神宮外苑地区第一種市街地再開発事業・施行認可取消訴訟

意見書

(環境影響評価書の瑕疵に関するもの)

東京大学名誉教授 大方潤一郎

地区計画・計画図2（主要な公共施設・地区施設）

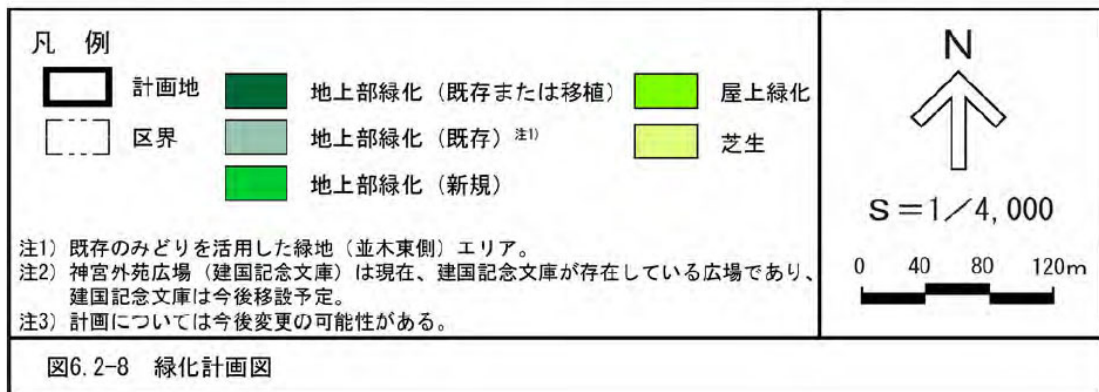
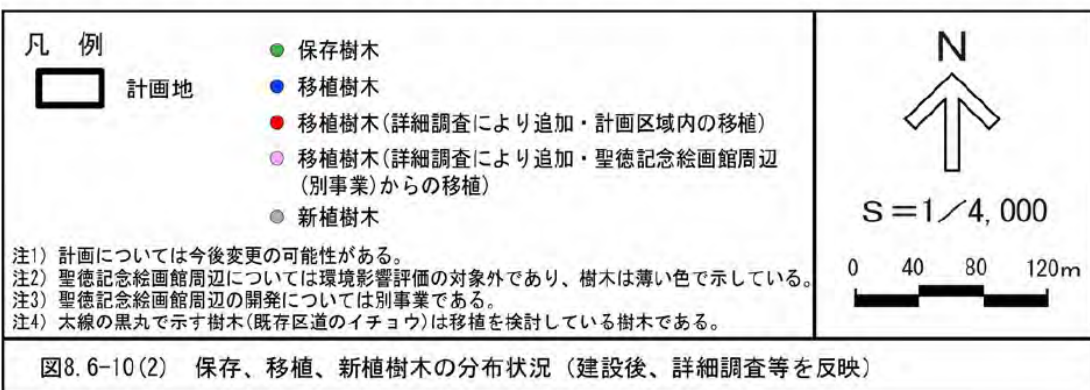
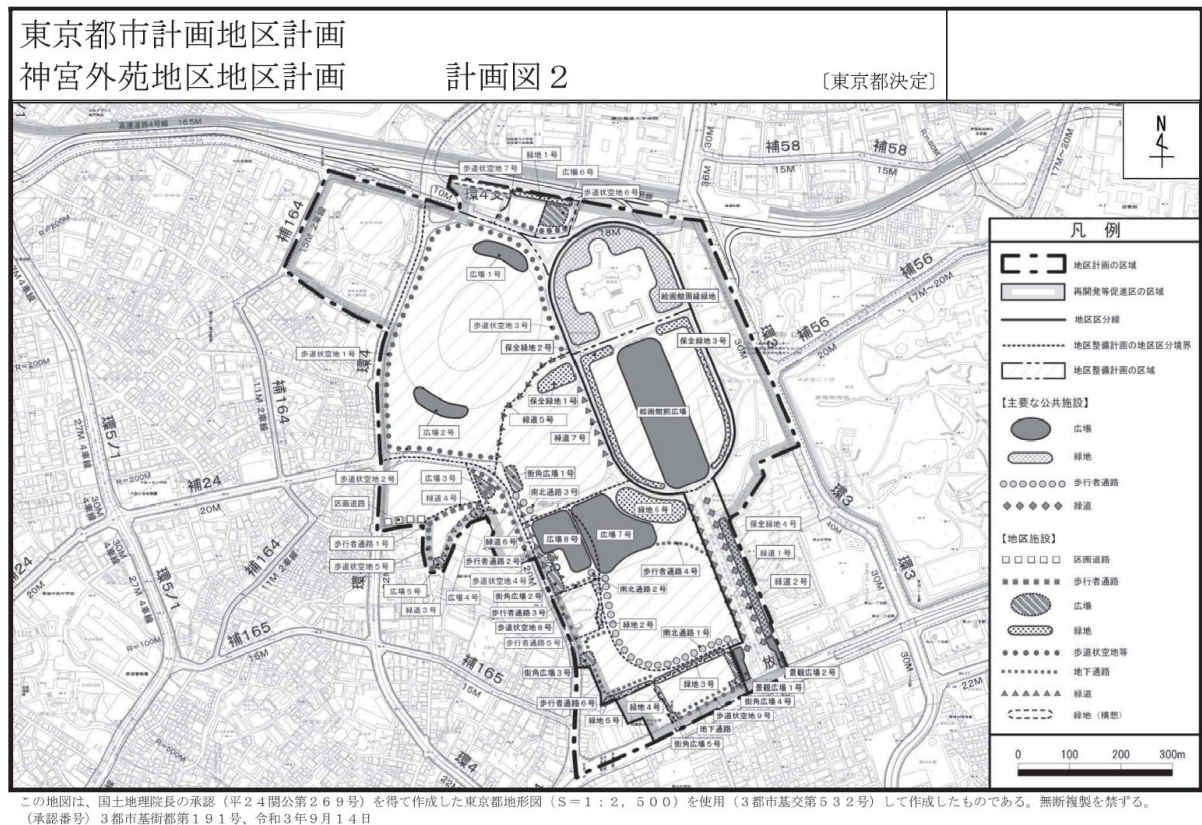
新ラグビー場は、現在の神宮第二球場の敷地と、建国記念文庫の杜の街区とを、間にある新宿区道を廃道の上、統合した敷地に建設する計画となっているが、その際、新ラグビー場の建物が、建国記念文庫の杜の樹林の南側半分の上に建つため、その部分の樹木はすべて伐採ないし移植されることとなる一方、北半分の樹林については、地区計画によって「保全緑地1」として定められているところからも、しかるべく保全する計画となっている。しかしながら、その「保全緑地1」に該当する樹林については、その南側直近に新ラグビー場の高さ50m前後の建物が建つことから、その日影の影響や、建物の土台による樹木の根系に対する影響により、樹木が枯損したり、樹林地としての生態系が変化したりすることが懸念される。

○横田委員 ……それから、建国記念文庫のところに関しても、なぜ、その施設配置が…北東側の緑地を削るような形で配置されているのか、南西側に少しずらすことができないのか、この点についての考えが必要かと思います。御説明をいただきたい
と思います。

○横田委員・・・先ほどおっしゃった北東角の植栽に対する日影の影響なども踏まえますと、[新ラグビー場の] トラス式の屋根の影響というのは非常に大きいのではないかと思います。このトラス式の屋根に関しても、今おっしゃったような施設の具体的な計画の中で再検討の余地があるということで考えてよろしいのでしょうか。

○事業者 ……建国記念文庫のところについては、ラグビー場の規模等々がござ
いますので、建物の形状の変更というのはなかなか難しいのですが、ただ、これは
まだ最終形ではないですので、ここについても今後この建国記念文庫のところの緑
地に配慮して、計画をしていこうと考えております。

○事業者 ラグビー場の設計に関しましては、今 PFI という手法で、公の方々の公募、募集をかけているという状況になります。まさにその中で、このトラス式の屋根につきましても、民間の各企業から知恵が出てくるというか、そういったところが期待される部分かと思いますので、現時点で確定しているというものではございません。

写真 8.7-5 天空写真(No.5 地点 絵画館前交差点)

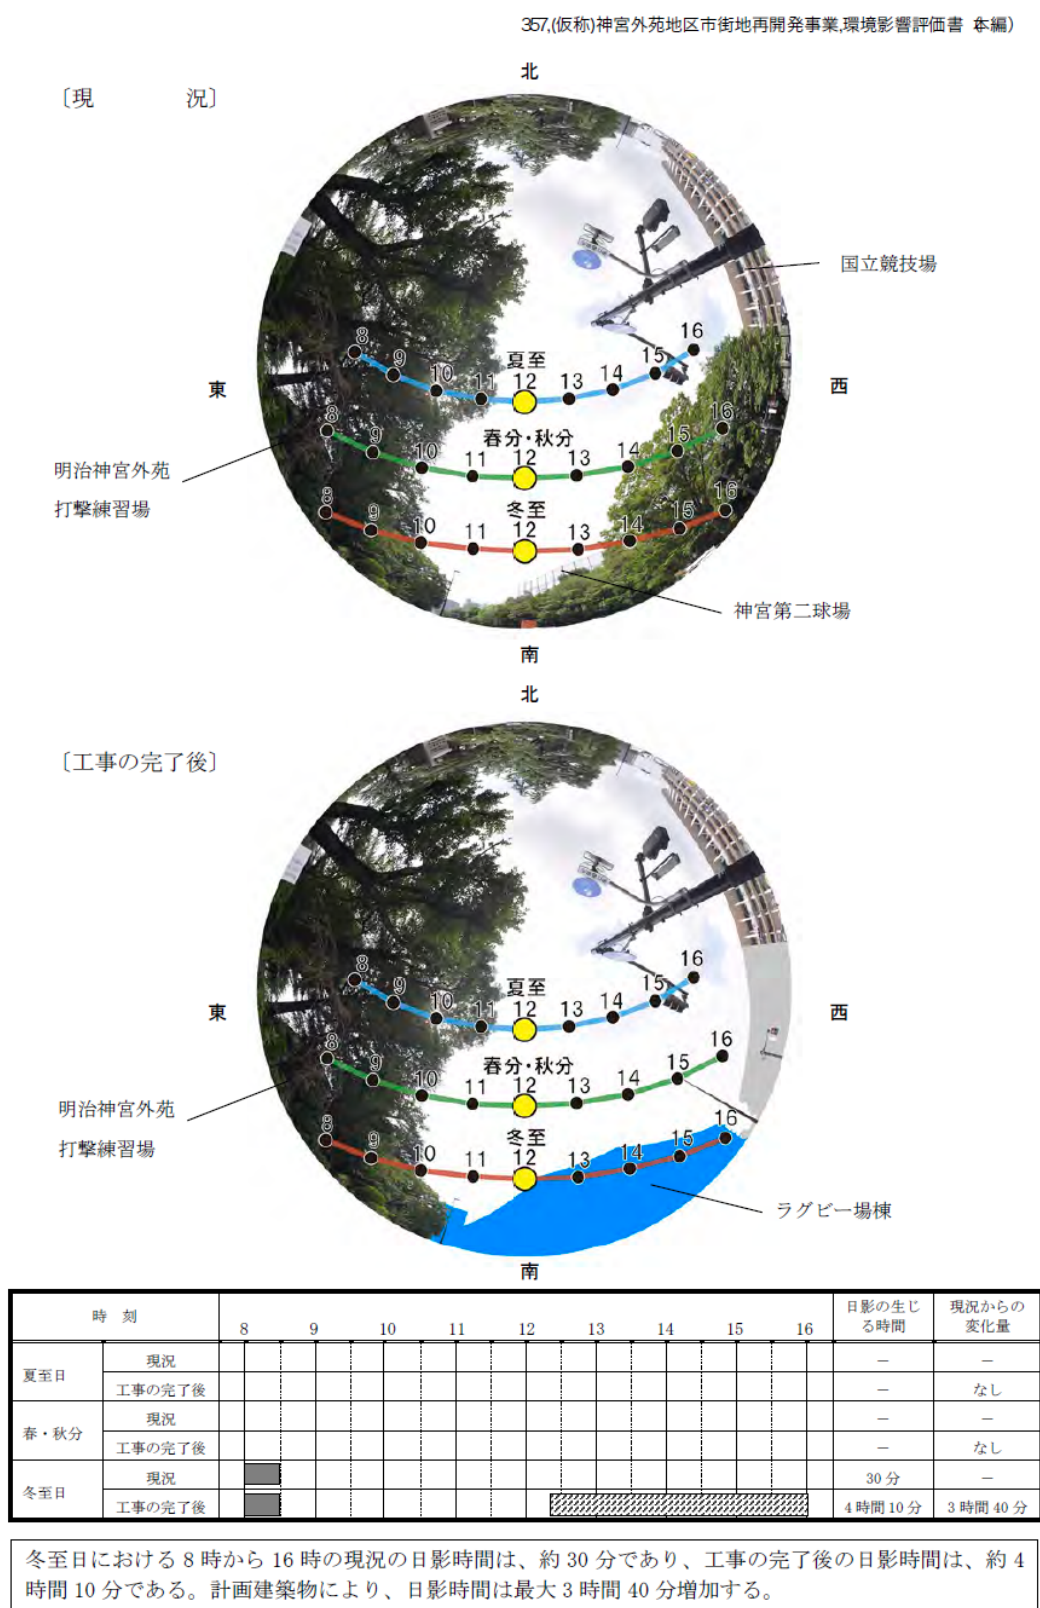
このように、評価書素案では、神宮外苑広場(建国記念文庫)の日影の状況ではなく、当該区域から「最も近い調査地点」（すなわち区域の北東角の外に位置する道路上の「絵画館前 交差点」の中央部）の日影のデータのみを参照して、神宮外苑広場(建国記念文庫)の日影の状況については、何らのデータを参照することもなく、したがって科学的データに基づいた予測や評価を行わないまま、単なる憶測として、「日照は確保されるものとする。」と記述しているのである。

「地点5は「建国記念文庫の杜」の北端（の外側）に位置する地点であるから、その当該区域の外部に位置する地点の日照状況をもって、その地点より相当南に位置する「建国記念文庫の杜」の日照状況について「日照は確保される」と評価するのは不適切であるから、この記述は見直すべきである。」

との主旨の助言がなされている。これに対し、事業者も対応修正すると回答しておきながら、最終的な評価書においては、単に、地点5が、建国記念文庫の杜の「北側」に位置することを曖昧な表現で示すよう記述を微修正しただけで済まし、建国記念文庫の区域の内側についての日影の影響についての予測・評価は何も記述されないままとなっている。

（審議会における委員の助言）評価書 p.7 l.19～「また、ラグビー場棟による神宮外苑広場(建国記念文庫)への日影の影響については、「8.7 日影」に記載の神宮外苑広場(建国記念文庫)から最も近い調査地点「写真 8.7-5 天空写真(No.5 地点 絵画館前交差点)」において、樹木が最も生長する時期(夏至及び春・秋分)において日影とならないことが

ら、日照は確保されるものとする。」については、地点5が神宮外苑広場の北端に位置しており、そのことを考慮する必要がある。神宮外苑広場の南側では、必ずしも「日照は確保される」と言えないのではないか。確認のうえ見直しを検討されたい。

（審議会における事業者回答） 神宮外苑広場(建国記念文庫)の北側については、樹木が最も生長する時期(夏至及び春・秋分)において日照は確保されますが、ご指摘いただきましたとおり南側を含めて誤解のないよう文章を修正させていただきます。／ラグビー場棟の計画要件については、競技者が安全かつ良好な状態で競技ができ、ラグビー競技の国際大会が実現できるフィールドサイズとなるよう競技に必要な要件と観客数等で計画しています。

「なお、神宮外苑広場(建国記念文庫)への日影の影響について、神宮外苑広場(建国記念文庫)の北側の「8.7 日影」に記載の調査地点「写真 8.7-5 天空写真(No.5 地点 絵画館前交差点)」において、樹木が最も生長する時期(夏至及び春・秋分)に日影とならないことから、日照は確保されるものとする。／神宮外苑広場(建国記念文庫)については可能な限り日影の影響に配慮した設計となるよう努める。」

図5.3.2-7(1) 【変更後】等時間日影図（冬至日）

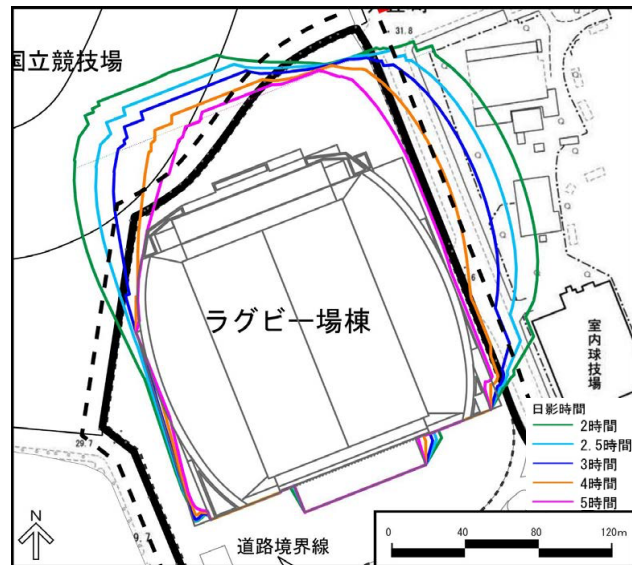
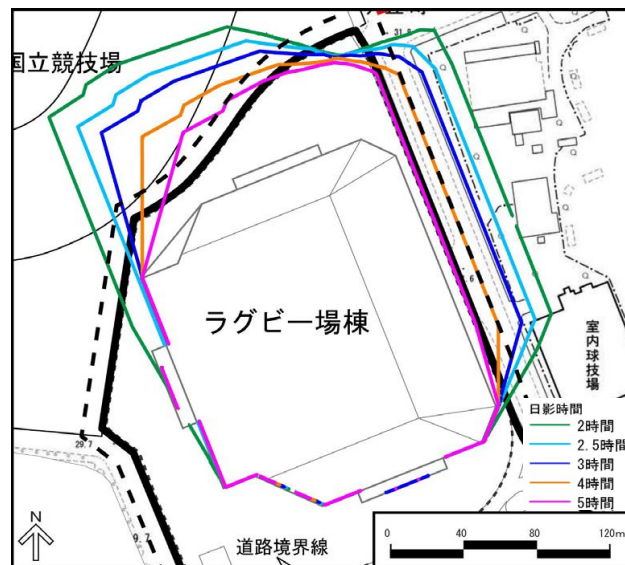
なお、これは補足的な情報であるが、実際のところ、R6.10.21 に新ラグビー場に関する事業計画の変更届が審議会において受理報告されたが、その変更届に示された新ラグビー場の新設計による日影の影響は、評価書案に記載の設計によるものと比べて、ほとんど改善されていないものであった。しかも、この変更届においても、新ラグビー場の等時間日影図が示されているだけで、建国記念文庫の樹林の健全な育成に対する影響の予測や評価は何も行われていないのである。

ラグビー場の敷地内（黒線内）の大半は、朝午前8時～夕方午後4時の間に5時間の日影が落ちる（すなわち朝夕の3時間以下しか陽が当たらない）というピンクの線内にあることがわかる。また、ピンクの線の外の部分は、「変更後」の図でも、ほとんど大きくなっていないことがわかる。しかも、この図は、地上4mの平面に落ちる影の状態を示しているもの

であるから、地表面に落ちる影を考えると、建国記念文庫の杜の存置部分は、冬至には、ほとんど日が当たらないといえるのである。

図8. 2-15 新球場からの騒音の予測結果

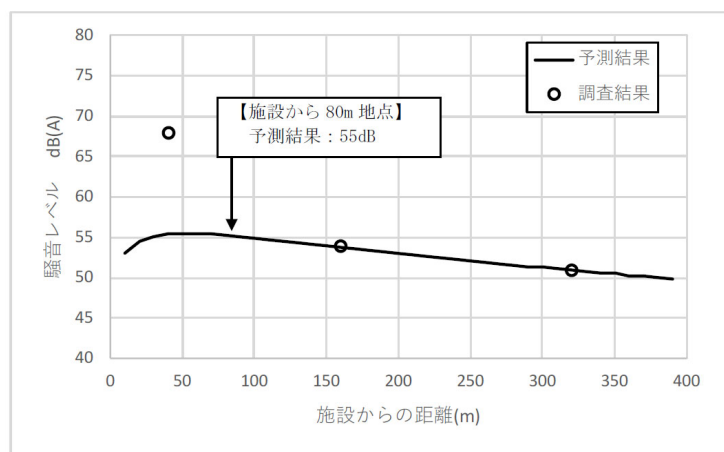
施設の供用に伴う騒音レベル(LAeq)は、新球場から近傍住宅までの距離(新球場から約 80m)において **55dB 程度と予測され、環境基準値(55dB)を下回る。」**

（意見の内容）「野球場の音が 55dB 程度という予測は、いつ、どこで、どんな試合で、観衆は何人、天候はどうだったのか、予測の根拠を示す具体的な 調査結果を公表して下さい。」

(審議会での助言) 球場高さでの騒音予測について、予測結果が 62db と高い結果になっています。ソフト面に加えて、ハード的な対策を、もし取り得ることがあるとしたら何かないかなということを質問させていただきます。

（事業者の見解）野球場棟から近傍住宅までの距離(野球場棟 から約 80m)において球場騒音は 55dB 程度と予測しており、環境基準値を満足すると予測しています(評価書案 p.224、234 参照)。野球場からの騒音につきましては騒音の発生に配慮するよう、施設利用者に対して夜間の一定時間の 音を抑える対策等の周知を行うなどの環境保全 措置に努めていきます。

（事業者の見解）野球場からの騒音の予測方法につきましては、スタジアム客席上に音源を配置し、騒音の伝搬理論式を用いた距離減衰により予測しております(評価書案 p.199 参照)。音源については、2019 年 7 月 16 日のプロ野球開催時(ヤクルトー巨人戦、観客動員数 29,771 人、天候: 曇り)において、球場スタンドから発生する騒音レベルを測定し、それをもとに計算を行いました。野球場からの騒音につきましては騒音の発生に配慮するよう、施設利用者に対して
